**Réaction d'Action Environnement Beauvechain asbl
à l'enquête publique relative au plan intercommunal de mobilité (PICM)
pour Beauvechain, Chaumont-Gistoux, Grez-Doiceau et Incourt
(volet général + volet spécifique à Beauvechain)**

2. CONSIDERATIONS ET PROPOSITIONS RELATIVES AU VOLET BEAUVECHAIN DU PICM

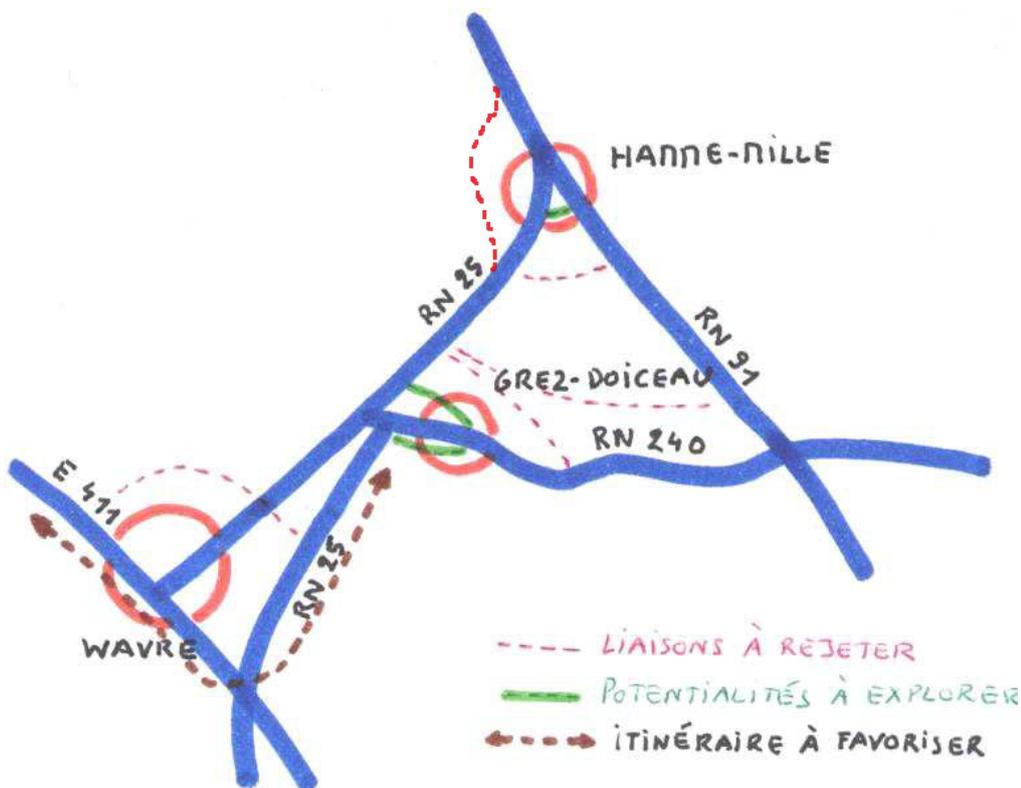
1. **La radiation du tracé de contournement « nord » de Hamme-Mille**, tel que prévu actuellement au plan de secteur ;
2. **L'abandon des trois tracés de contournement proposés pour Grez-Doiceau ;**
3. **Une réflexion de fond sur la réelle pertinence du contournement Nord de Wavre**, ainsi que sur d'éventuelles alternatives à ce contournement.
4. A une échelle plus locale, **la radiation du tracé de voirie de liaison entre L'Ecluse (Sclimpré) et Mélin**, tel que prévu actuellement au plan de secteur (et ce, vu le risque de voir naître un nouveau flux de transit de fuite parallèle à celui touchant aujourd'hui déjà La Bruyère - cf. supra point 1.1.1., 1, a)).

Afin de résoudre, en même temps, les problèmes locaux qui se posent en termes de congestion routière, AEB propose :

1. **Pour le cas de Hamme-Mille :**
 - a) **Que, dans un premier temps, l'on s'en tienne strictement à la première phase préconisée par le PICM** (réglage « intelligent » des feux sur le carrefour de Hamme-Mille, avec voies de tourne à gauche/droite plus longues) ;

2.1. Le cas de Hamme-Mille : propositions pour une solution durable tant sur le point local que sous-régional

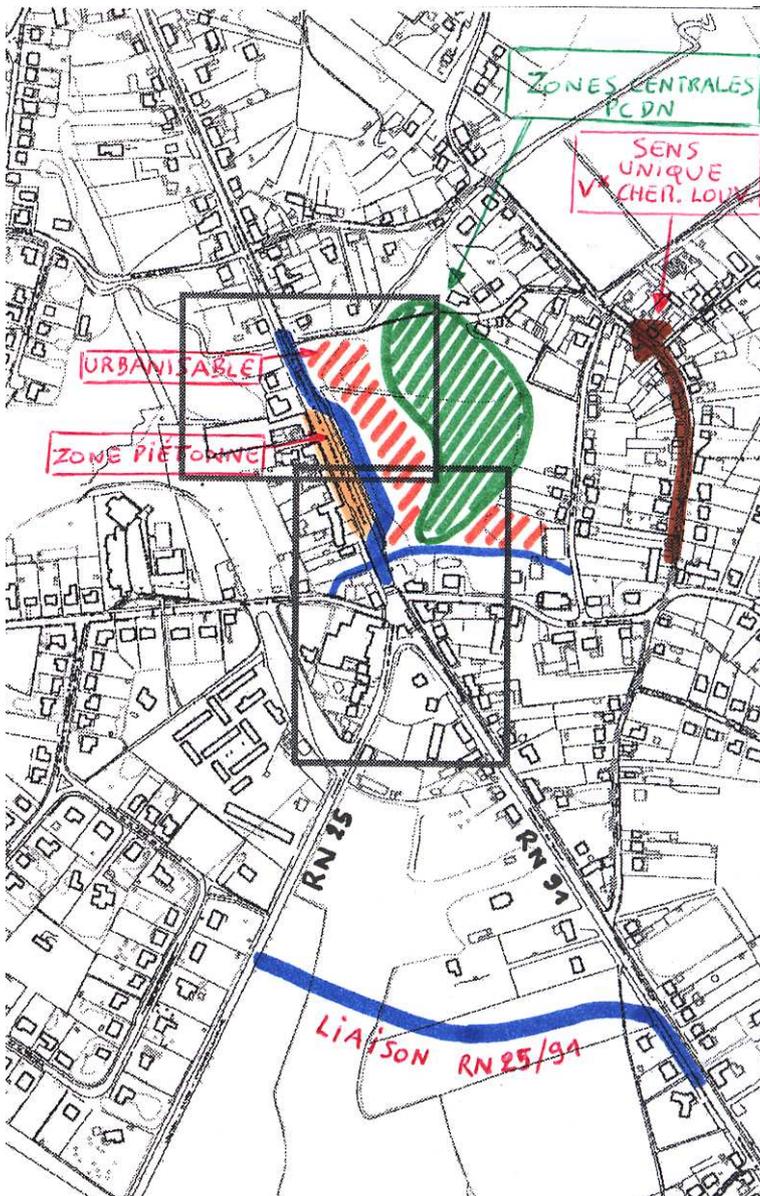
Au point 1.1., nous avons déjà dit que la solution pour la traversée de Hamme-Mille par la RN 25 devrait à nos yeux permettre d'éviter la réalisation des divers projets de contournement en gestation dans la région (Hamme-Mille, Grez-Doiceau,...), tout en assurant une fluidification durable du trafic de transit à l'échelle locale. Pour l'aspect supra-local ou sous-régional de cette problématique, nous renvoyons à la carte schématique reprise sous le point 1.1.2.

Dans cette partie consacrée à Beauvechain, nous analyserons les propositions mises en avant dans ce PICM **pour la traversée de Hamme-Mille. Nous pensons que le PICM part d'une hypothèse trop pessimiste d'accroissement du trafic, ne tenant pas compte des transferts qui s'opéreront vers les transports en commun qu'il préconise par ailleurs, ni du télétravail.** En outre, nous croyons que le système de micro-régulation intelligente des feux et d'une bande autonome pour les bus permettra de résoudre les problèmes à Hamme-Mille.

1. **Nouvelles voiries à créer pour fluidifier le trafic en le redistribuant.**

a) voirie de liaison entre la RN 25 et la RN 91 (cf. PICM, volet Beauvechain, p. 5/7)
